改善箇所説明図

① 基準不適合発生箇所
排気管

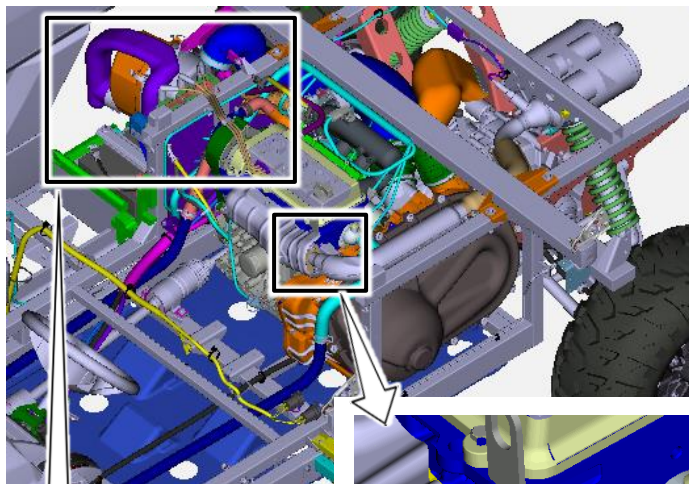
- ①排気管のカバーにおいて、当該カバーの形状が不適切なため、走行中に飛来した植物等が排気管周辺に堆積することがある。そのため、そのままの状態で使用続けると、走行により排気管周辺が高温となることで、堆積した植物等の火種となり、車両火災に至るおそれがある。
- ②エンジンブリーザチューブのキャッチタンクにおいて、当該キャッチタンクのメンテナンスが不適切なため、使用過程においてキャッチタンク内に水分溜まることある。そのため、寒冷地においては、溜まった水分が凍結し、エンジンのガス等がキャッチタンクへの経路が塞がれることで、エンジンの内圧が上昇し、そのままの状態で使用続けると、エンジンからオイルが漏れ、最悪の場合、漏れたオイルが排気管に滴下し、車両火災に至るおそれがある。
- ③ステアリングシャフトにおいて、ステアリングシャフトの組み付け指示が不適切なため、ステアリングギヤと結合用のボルトが干渉し、不十分な締結となるものがある。そのため、そのままの状態で使用続けると、嵌合部にガタが生じ、ステアリングシャフト側の嵌合部が早期に摩耗することで、操舵できなくなるおそれがある。

- ①排気管カバーを対策品に交換する。
- ②エンジンブリーザチューブをエアインテークダクトに直接繋ぐよう経路を変更し、キャッチタンクを経由した経路を取り外す。
- ③ステアリングシャフトと結合用ボルトを対策品に交換する。
